**АКТ ОБСЛЕДОВАНИЯ
объекта социальной инфраструктуры
К ПАСПОРТУ ДОСТУПНОСТИ ОСИ
№ 1**

- 1.1. Наименование (вид) объекта **нежилое здание**
- 1.2. Адрес объекта **Томская область, город Стрежевой, ул. Викулова, 1**
- 1.3. Сведения о размещении объекта:

- 1.6. Название организации (учреждения), (полное юридическое наименование – согласно Уставу, краткое наименование): **Муниципальное общеобразовательное учреждение «Средняя школа № 6 городского округа Стрежевой» (МОУ «СОШ № 6»)**, в лице директора **Степановой Анны Семеновны**, действующего на основании Устава;

Фото 5 – Лестница наружная (вход в здание). Отсутствуют поручни и пандус

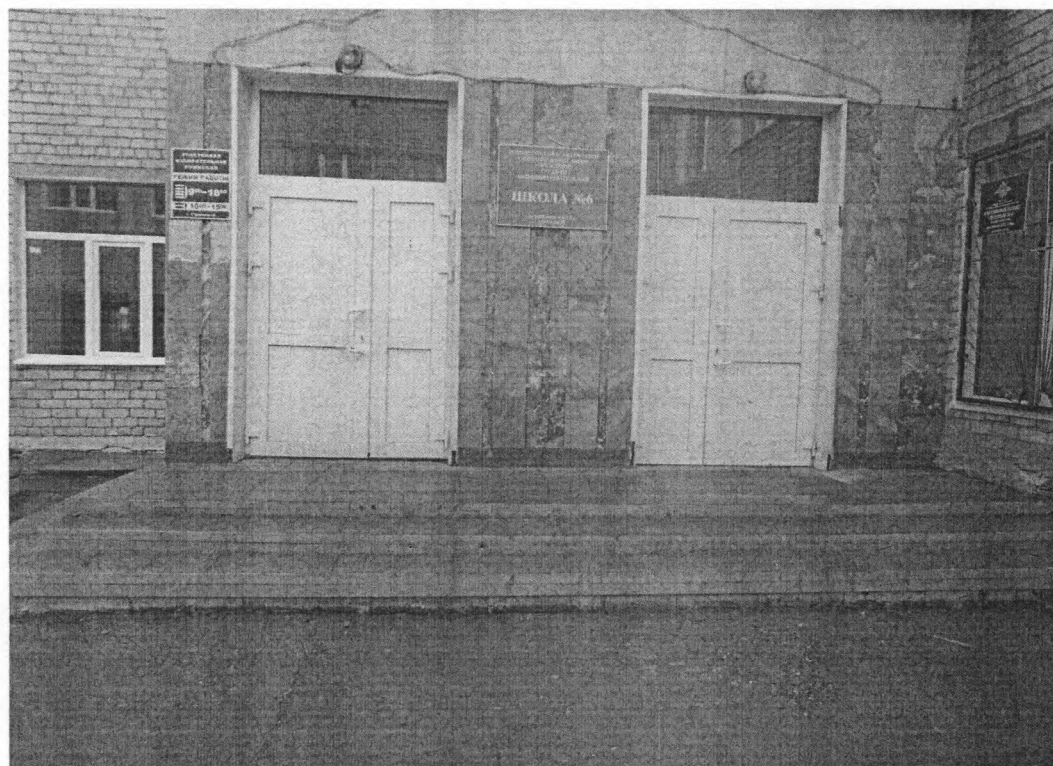
1.3	Лестница (наружная)	есть	Прил. 8	5	1. Ширина проступей колеблется от 0,26 м до 0,35 м (п. 4.1.12); 2. Краевые ступени лестницы не выделены цветом или фактурой, отсутствуют тактильные полосы (п. 4.1.12); 3. Отсутствие антискользящего покрытия (п. 4.1.12); 4. Отсутствие поручней (п. 4.1.14).	К, О	Согласно п. 4.1.12 СП 59.13330.2012 «Для открытых лестниц на перепадах рельефа ширину проступей следует принимать от 0,35 до 0,4 м, высоту подступенка - от 0,12 до 0,15 м. Поверхность ступеней должна иметь антискользящее покрытие и быть шероховатой. Краевые ступени лестничных маршей должны быть выделены цветом или фактурой. Перед открытой лестницей за 0,8 - 0,9 м следует предусматривать предупредительные тактильные полосы шириной 0,3 - 0,5 м. п. 4.1.14 «Наружные лестницы и пандусы должны быть оборудованы поручнями»	Ремонт капитальный: 1. Устройство поручней; 2. Приведение в соответствие с нормами существующей лестницы; 3. Рекомендуются выделить краевые ступени цветом и фактурой; 4. Устройство тактильных полос нецелесообразно в связи с климатическими особенностями района.

2.1	Лестница (наружная)	есть	Прил. 8	5	<p>1. Боковые края лестницы без бортиков для предотвращения соскальзывания трости (п. 5.2.9);</p> <p>2. Отсутствие поручней с двух сторон на всем продолжении лестницы (п. 5.1.2, п. 5.2.15);</p>	К, О, С, Г, У	<p>п. 5.2.9 «...Боковые края ступеней, не примыкающие к стенам, должны иметь бортики высотой не менее 0,02 м или другие устройства для предотвращения соскальзывания трости или ноги...»</p> <p>п. 5.2.15 «Вдоль обеих сторон всех пандусов и лестниц, а также у всех перепадов высот горизонтальных поверхностей более 0,45 м необходимо устанавливать ограждения с поручнями».</p> <p>п. 4.1.12 «Краевые ступени лестничных маршей должны быть выделены цветом или фактурой. Перед открытой лестницей за 0,8 - 0,9 м следует предусматривать предупредительные тактильные полосы шириной 0,3 - 0,5 м».</p>	<p>Ремонт капитальный:</p> <p>1. Устройство боковых бортиков на лестницах не примыкающих к стенам;</p> <p>2. Устройство ограждений с поручнями;</p> <p>3. Рекомендуется выделить краевые ступени цветом и фактурой.</p>

Фото 7 – Входная дверь. Отсутствует доводчик и фиксаторы положений «открыто» и «закрыто», а также отсутствует контрастная маркировка

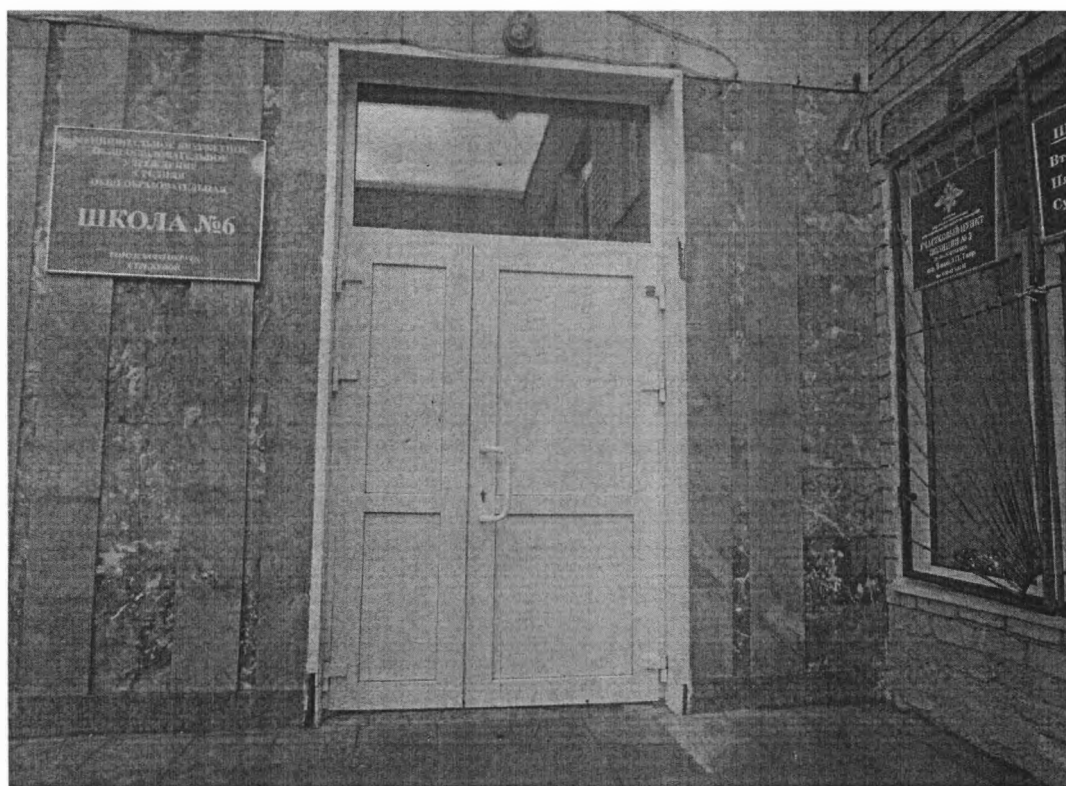
2.4	Дверь (входная)	есть	Прил. 8	7, 8, 10	<p>1. Входные двери имеют пороги 0,04 м (п. 5.1.4);</p> <p>2. Отсутствие контрастной маркировки (п. 5.1.5);</p> <p>3. Отсутствие фиксаторов в положениях «открыто» и «закрыто» (п. 5.1.6).</p>	К, О, С	<p>Согласно п. 5.1.4 СП 59.13330.2012 «Входные двери должны иметь ширину в свету не менее 1,2 м. ...</p> <p>Наружные двери, доступные для МГН, могут иметь пороги. При этом высота каждого элемента порога не должна превышать 0,014 м.</p> <p>п. 5.1.5 Прозрачные двери на входах и в здании, а также ограждения следует выполнять из ударопрочного материала. На прозрачных полотнах дверей следует предусматривать яркую контрастную маркировку высотой не менее 0,1 м и шириной не менее 0,2 м, расположенную на уровне не ниже 1,2 м и не выше 1,5 м от поверхности пешеходного пути.</p> <p>п. 5.1.6 Входные двери, доступные для входа инвалидов, следует проектировать автоматическими, ручными или механическими. Они должны быть хорошо опознаваемы и иметь символ, указывающий на их доступность. Целесообразно применение автоматических распашных или раздвижных дверей (если они не стоят на путях эвакуации).</p> <p>На путях движения МГН рекомендуется применять двери на петлях одностороннего действия с фиксаторами в положениях "открыто" или "закрыто". Следует также применять двери, обеспечивающие задержку автоматического закрывания дверей, продолжительностью не менее 5 секунд. Следует использовать распашные двери с доводчиком (с усилием 19,5 Нм).</p>	<p>Ремонт капитальный:</p> <p>1. Рекомендуется установка дверей на петлях одностороннего действия с фиксаторами в положениях «открыто» и «закрыто», с порогами высотой не более 0,014м. До замены дверей рекомендуется применение аппарели – накладной конструкции через препятствие для проезда инвалида на кресле-коляске;</p> <p>2. Нанесение контрастной маркировки на прозрачных полотнах дверей.</p>

Фото 12 – Место для установки знака «Парковочные места для инвалидов»

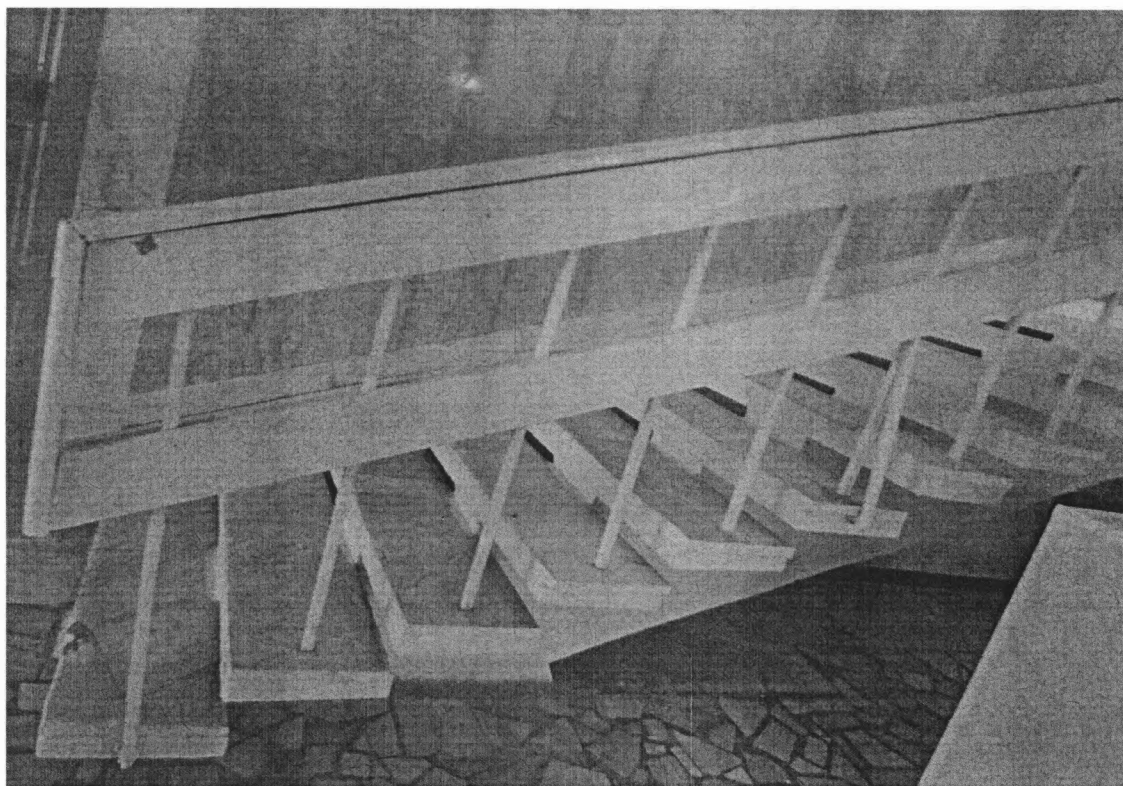
1.5	Автостоянка и парковка	нет	Прил. 8	12	1. Отсутствие знака (п. 4.2.2) для личного автотранспорта инвалидов	К, О, С, Г, У	Согласно п. 4.2.2 СП 59.13330.2012 «Места для личного автотранспорта инвалидов желательно размещать вблизи входа в предприятие или в учреждение, доступного для инвалидов, но не далее 50 м»	Ремонт текущий: 1. Установка знака для личного автотранспорта инвалидов
	ОБЩИЕ требования к зоне	есть	--	--	1. Отсутствие средств информации (п. 5.5.3)	К, О, С, Г, У	Согласно п. 5.5.3 СП 59.13330.2012 «Система средств информации зон и помещений (особенно в местах массового посещения), входных узлов и путей движения должна обеспечивать непрерывность информации, своевременное ориентирование и однозначное опознание объектов и мест посещения. Она должна предусматривать возможность получения информации об ассортименте предоставляемых услуг, размещении и назначении функциональных элементов, расположении путей эвакуации, предупреждать об опасностях в экстремальных ситуациях и т.п.»	Ремонт текущий: 1. Устройство доступных элементов информации для всех категорий МГН.

2. Лестница внутри здания. Отсутствуют предупреждающие тактильные средства, поручни. Боковые края лестницы без бортиков для предотвращения соскальзывания трости. Установка пандуса невозможна.

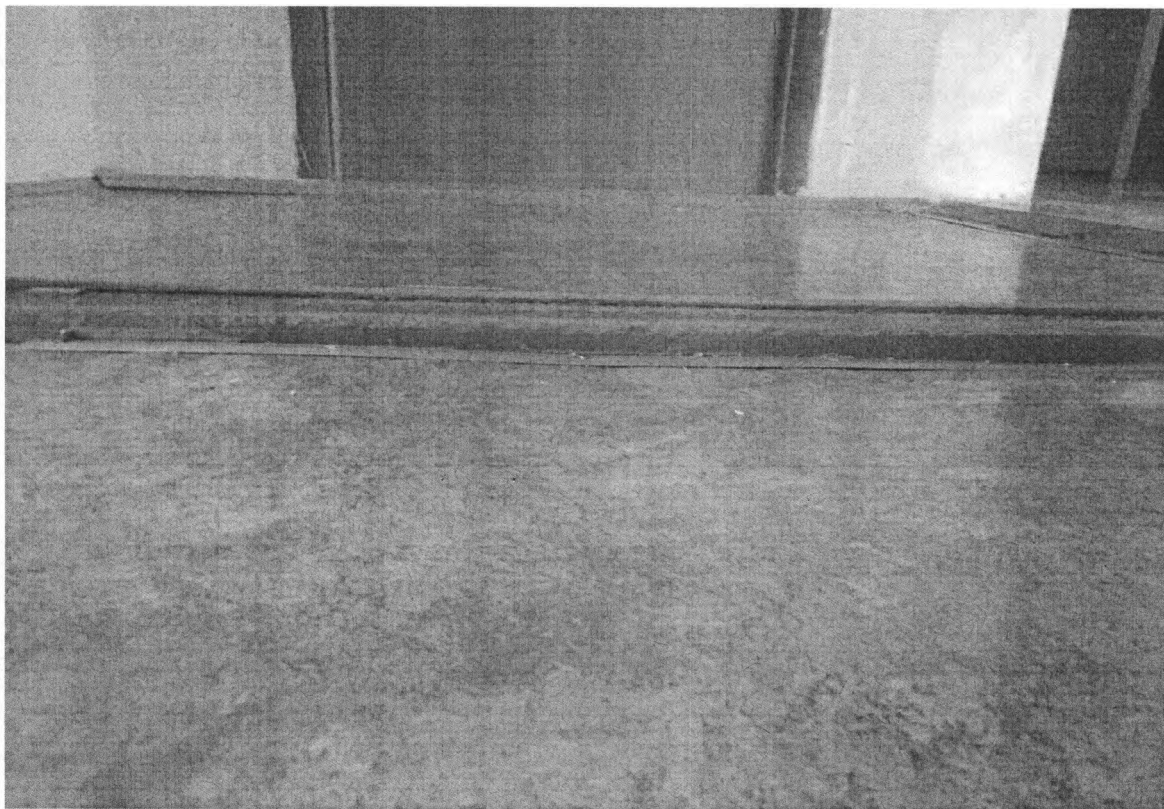
3.2	Лестница (внутри здания)	есть	Прил. 7.4.1; 7.4.2; 7.3.2; 7.3.1; 9	2	Согласно свода правил СП 59.13330.2012 "СНиП 35-01-2001. Доступность зданий и сооружений для маломобильных групп населения" выявлены следующие замечания: 1. Лестница с открытыми ступенями без подступенка и боковых бортиков (п. 5.2.9);	К, О, С, Г, У	Согласно п. 5.2.9 СП 59.13330.2012 «Боковые края ступеней, не примыкающие к стенам, должны иметь бортики высотой не менее 0,02 м или другие устройства для предотвращения соскальзывания трости или ноги. Ступени лестниц должны быть с подступенком. Применение открытых ступеней (без подступенка) не допускается»; п. 5.2.12 «Следует применять различный по цвету материал ступеней лестниц и горизонтальных площадок перед ними. ... Тактильные напольные указатели перед лестницами следует выполнять по ГОСТ Р 52875»;	Ремонт капитальный. Проведение ремонта нецелесообразно , ввиду высоких финансовых затрат и изменения конструкции лестницы. Рекомендуется выделить отдельную зону оказания услуг, оборудованную

<p>2. Отсутствие тактильных напольных указателей (п. 5.2.12);</p> <p>3. Отсутствие поручней с двух сторон на всем продолжении лестницы (п. 5.2.15);</p> <p>4. Отсутствие рельефных обозначений этажей на поручнях (п. 5.2.16).</p>		<p>п. 5.2.15 «Вдоль обеих сторон всех пандусов и лестниц, а также у всех перепадов высот горизонтальных поверхностей более 0,45 м необходимо устанавливать ограждения с поручнями. Поручни следует располагать на высоте 0,9 м (допускается от 0,85 до 0,92 м);»;</p> <p>п. 5.2.16 «На верхней или боковой, внешней по отношению к маршу, поверхности поручней перил должны предусматриваться рельефные обозначения этажей, а также предупредительные полосы об окончании перил».</p>	для МГН, на первом этаже.

3. Двери в кабинеты имеют пороги 0,03м.

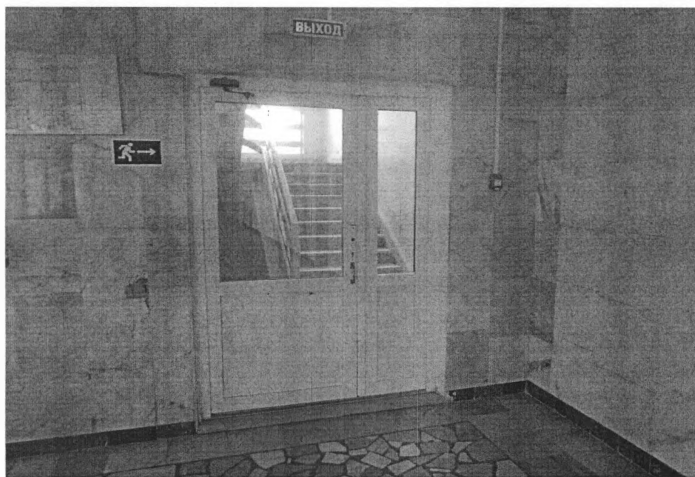
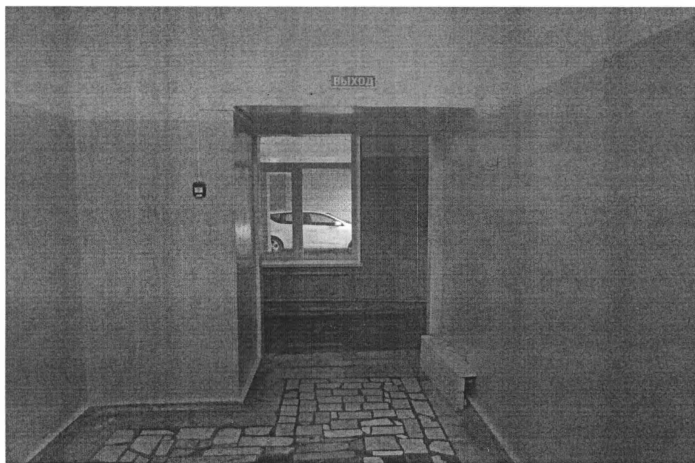
3.5	Дверь	есть	Прил. 7.4.1; 7.4.2; 7.3.2; 7.3.1; 9	3	1. Двери в кабинеты имеют пороги 0,03 м (п. 5.2.4)	К, О, С	Согласно п. 5.2.4 СП 59.13330.2012 «Дверные проемы в помещения, как правило, не должны иметь порогов и перепадов высот пола. При необходимости устройства порогов их высота или перепад высот не должен превышать 0,014 м»	Ремонт текущий, Демонтаж порогов более 0,014 м. До демонтажа порогов рекомендуется применение аппарели – накладной конструкции через препятствие для проезда инвалида на кресле-коляске.

5. Порог высотой 0,03м в санитарных помещениях

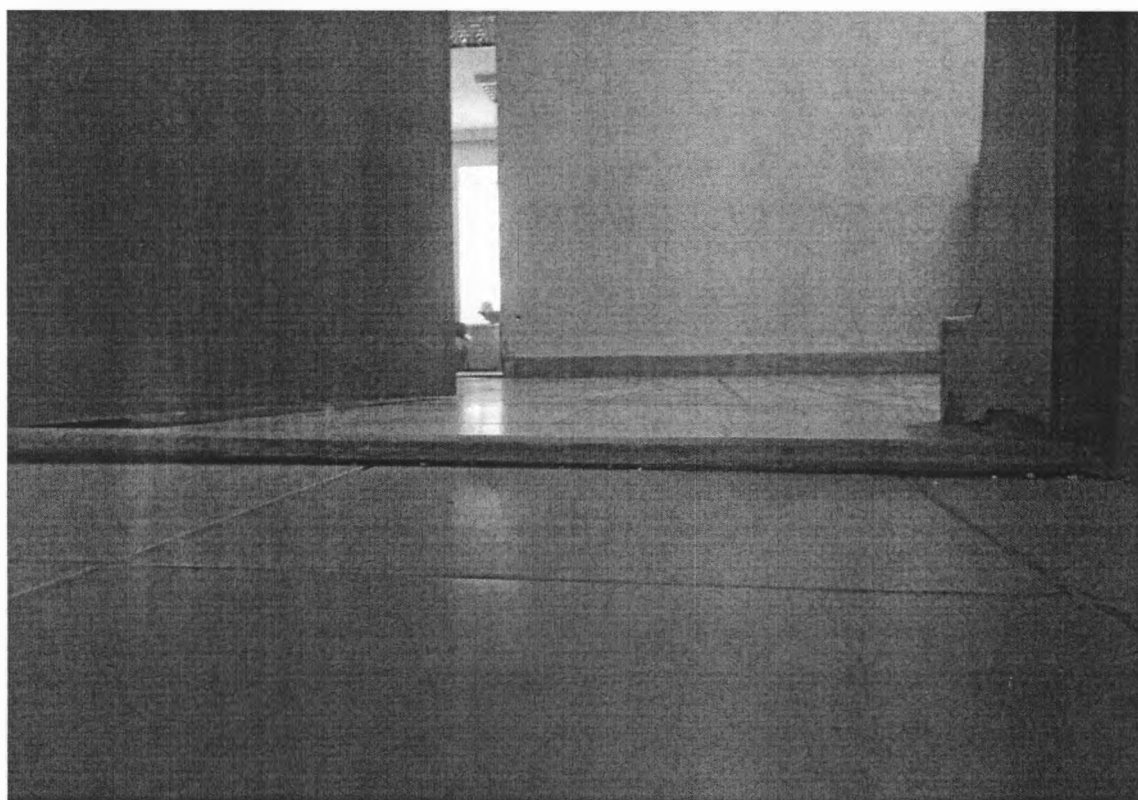
5.1	Туалетная комната	есть	Прил. 7.4.1; 7.4.2; 9	5, 6, 7	<p>1. Туалетная комната не соответствует требованиям универсальной кабины, доступной для всех категорий граждан (размеры кабины, отсутствие крючков, поручней, штанг, поворотных или откидных сидений, двухсторонней связи с дежурным, аварийного освещения) (п. 5.3.3);</p> <p>2. Порог высотой в 0,03 м (п. 5.2.4).</p>	К, О, С, Г, У	<p>Согласно п. 5.3.3 СП 59.13330.2012 «Доступная кабина в общей уборной должна иметь размеры в плане не менее, м: ширина - 1,65, глубина - 1,8, ширина двери - 0,9. В кабине рядом с унитазом следует предусматривать пространство не менее 0,75 м для размещения кресла-коляски, а также крючки для одежды, костылей и других принадлежностей. В кабине должно быть свободное пространство диаметром 1,4 м для разворота кресла-коляски. Двери должны открываться наружу.</p> <p>В универсальной кабине и других санитарно-бытовых помещениях, предназначенных для пользования всеми категориями граждан, в том числе инвалидов, следует предусматривать возможность установки откидных опорных поручней, штанг, поворотных или откидных сидений. Размеры универсальной кабины в плане не менее, м: ширина - 2,2, глубина - 2,25.</p> <p>Один из писсуаров следует располагать на высоте от пола не более 0,4 м или применять писсуар вертикальной формы. Следует применять унитазы, имеющие опору для спины»;</p> <p>п. 5.2.4 «Дверные проемы в помещения, как правило, не должны иметь порогов и перепадов высот пола. При необходимости устройства порогов их высота или перепад высот не должен превышать 0,014 м».</p>	<p>Ремонт капитальный:</p> <p>1. рекомендуется приспособление под универсальную кабину с/у на 1-м этаже;</p> <p>2. Демонтаж порогов. До демонтажа порогов рекомендуется применение аппарели – накладной конструкции через препятствие для проезда инвалида на кресле-коляске.</p>

7. Выключатели на высоте 1,6м от уровня пола

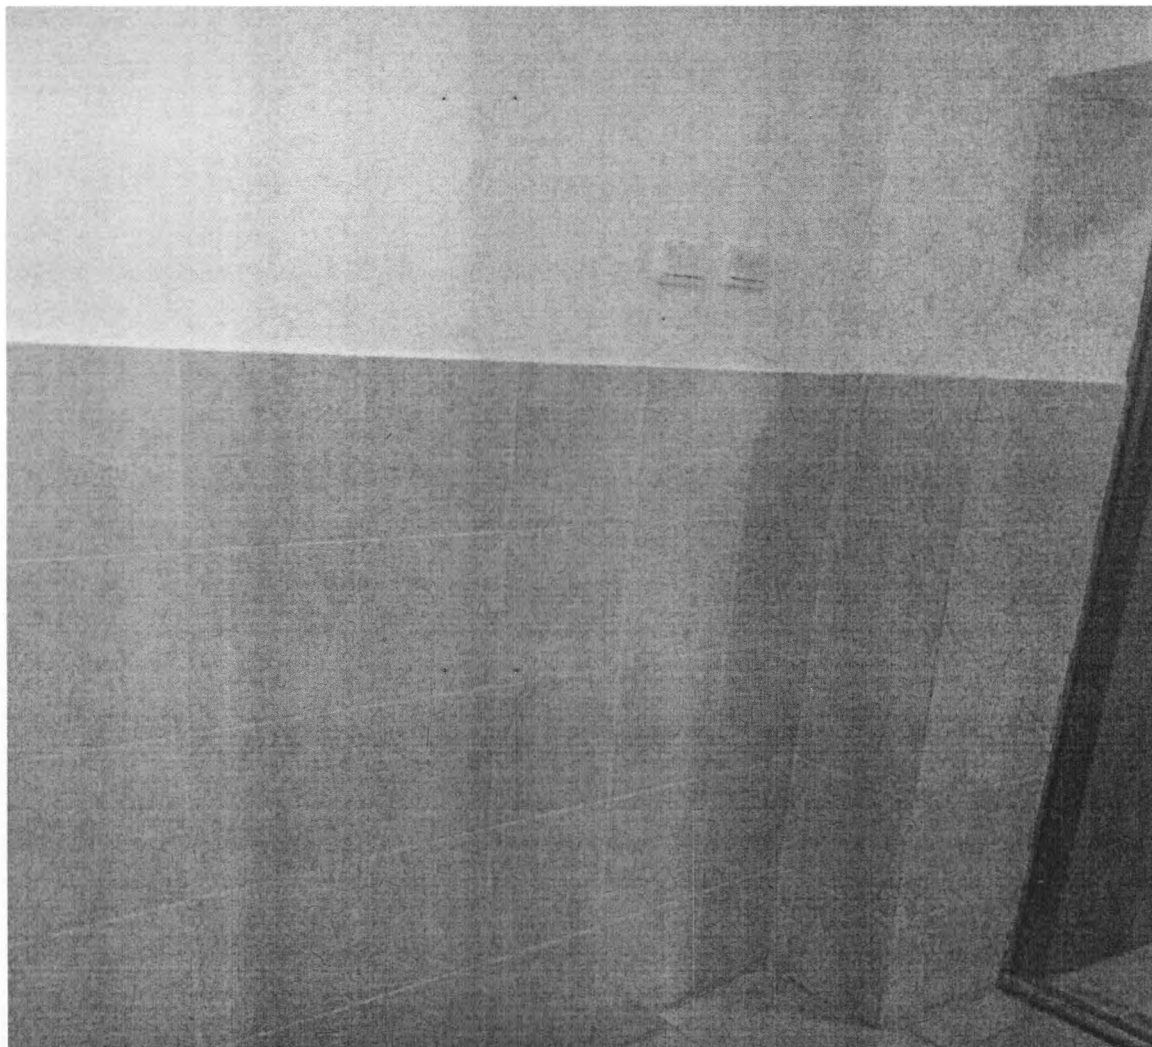
городки, перекрытия - не менее REI 60, двери и окна - первого типа. Зона безопасности должна быть незадымляемой. При пожаре в ней должно создаваться избыточное давление 20 Па при одной открытой двери эвакуационного выхода).	
ОБЩИЕ требования к зоне	есть	Прил. 9	7	1. Часть выключателей находится на высоте 1,6 м от уровня пола (п. 5.4.2).	К, О, С, Г, У	Согласно п. 5.4.2 СП 59.13330.2012 «Выключатели и электророзетки в помещениях следует предусматривать на высоте не более 0,8 м от уровня пола».	Ремонт капитальный, при замене системы электроснабжения следует предусмотреть размещение выключателей и розеток на высоте 0,8 м от уровня пола.
